COMMUNE DE LUTRY

Nouveau Collège de « La Combe »

Rapport final du collège d'experts

Lutry, le 6 décembre 2023

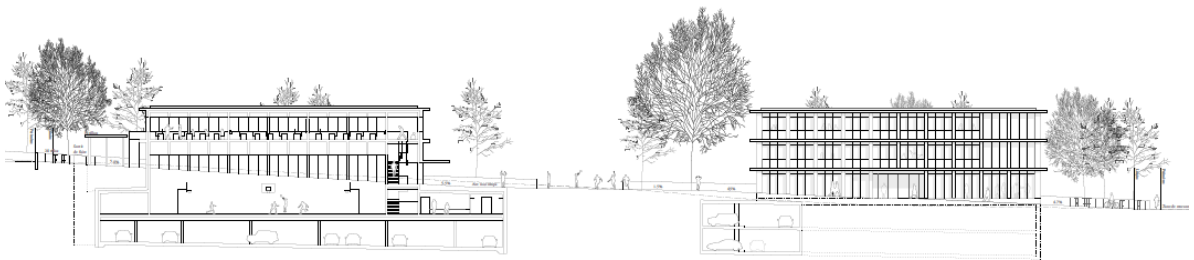
Le bâtiment nord s'insère dans la pente, plus marquée à cet endroit. Il accueille la salle de gym partiellement enterrée, ce qui permet de limiter la hauteur émergente à l'arrière à 2 niveaux et de ménager la vue sur le bourg depuis la route, malgré le positionnement des salles spéciales au-dessus. L'entrée indépendante à ce bâtiment permet un usage extra-scolaire facilité de la salle de gym, et la localisation des salles spéciales « bruyantes » au-dessus, à proximité de la route, permet de préserver les bâtiments scolaires des nuisances éventuelles. La distribution en galerie, ouverte sur la salle et en façade sud, présente un grand potentiel de mise en scène, partiellement exploité à ce stade.

Les plans des étages des bâtiments scolaires ne présentent pas les mêmes qualités et la même clarté que ceux des rez-de-chaussée, et le changement de principe structurel pose des problèmes de descentes de charges. Il en va de même pour les locaux situés au-dessus de la salle de gym, dont la hauteur d'étage n'est pas mise à profit pour porter sur la longueur de la salle de gym.

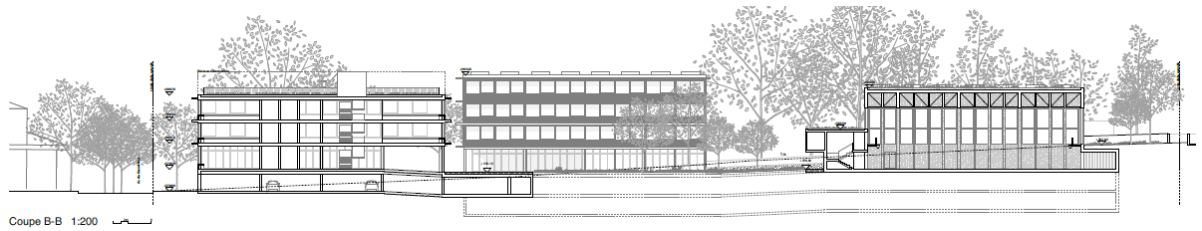
Même si la maison de l'enseignement a été optimisée, la distribution et l'idée de cluster, plutôt intéressantes, engendrent un important volume derrière la Villa Mégroz. Les circulations à l'intérieur du bâtiment semblent être très généreuses et, en conséquent, la surface de plancher est légèrement supérieure aux autres projets.

Le groupement a montré qu'une bonne collaboration des ingénieurs avec les architectes peut amener à des solutions très intéressantes et efficaces. Dans les bâtiments scolaires, l'alignement des poteaux sur tous les niveaux permet de réaliser une ossature minimale en béton armé formée de colonnes et poutres qui soutiennent des planchers légers en bois sous forme de caissons. Cette solution intéressante, en plus de sa faible empreinte écologique, permet aussi une très grande flexibilité.

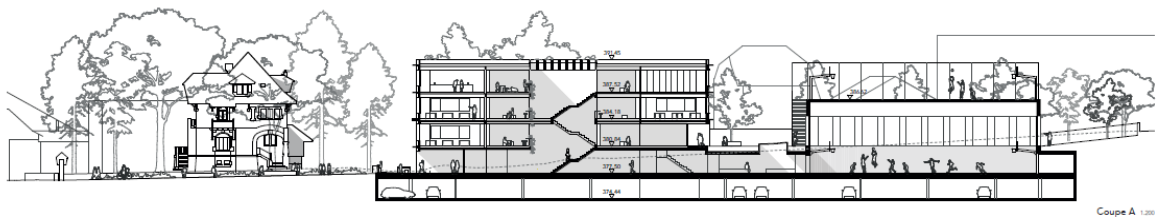
La typologie proposée, plutôt efficace, s'organise autour d'un vide central recueillant la distribution de l'école éclairée zénithalement. Bien qu'une percée plus conséquente ait été proposée en direction de la halle de sport, le collège d'experts continue de s'interroger sur la nature assez introvertie du plan d'étage type de l'école, amplifiée par la présence d'un noyau de services adjacent à l'atrium.

La halle de sport, d'un gabarit plus bas, est située au troisième plan de la composition, dans une configuration semi-enterrée. Elle propose une liaison fonctionnelle appréciable avec le bâtiment scolaire, ainsi qu'un accès indépendant par une cage d'escaliers dédiée connectée à la place nord. Le collège doute cependant des qualités spatiales réelles de la liaison, enterrée, qui traverse une grande profondeur bâtie. En raison du niveau d'implantation de la salle de sport et de la hauteur statique des sommiers, l'escalier d'accès à la toiture dévolue aux terrains de sport extérieurs devient un élément monumental de la composition et sa praticabilité peine à convaincre.

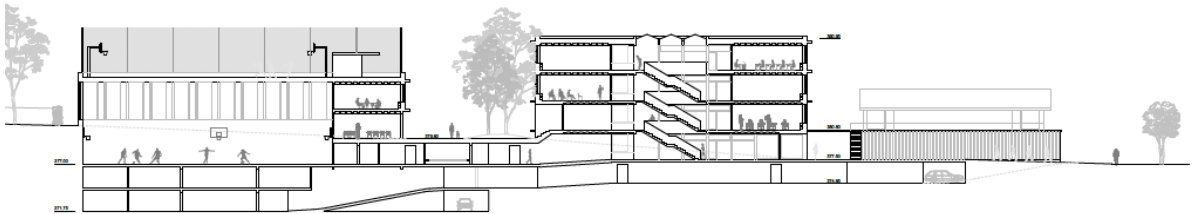
Les espaces de préau sont difficilement identifiables dans leurs complémentarités, ambiances et usages. Les aménagements manquent de relation avec les affectations des rez-de-chaussée des différents programmes bâtis. L'accroche avec la route du Grand-Pont soulève un conflit d'usages entre l'espace de préau et l'accès au parking souterrain. La substance du jardin autour de la villa Mégroz est très impacté par le nouvel aménagement et sa relation avec le reste du site est difficilement appréhendable.

Malgré l'effort fait pour intégrer les éléments patrimoniaux, ces derniers apparaissent peu comme ossature et structure du parc pour faire projet.
